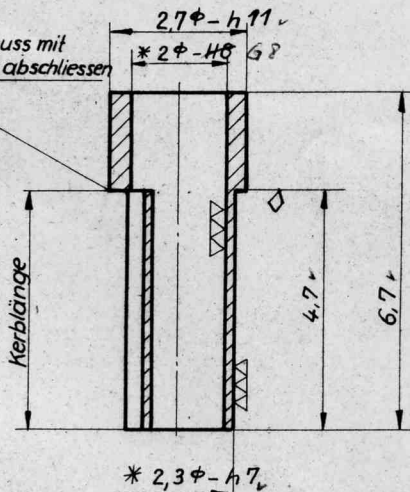
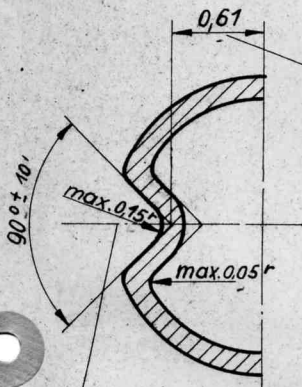
Kerbung muss mit Bund genau abschliessen

Toleranz: straffer Schiebesitz  
mit Gegenstück 10 038 ✓

Mittigkeit der Kerbung  $\pm 20 \mu$  -
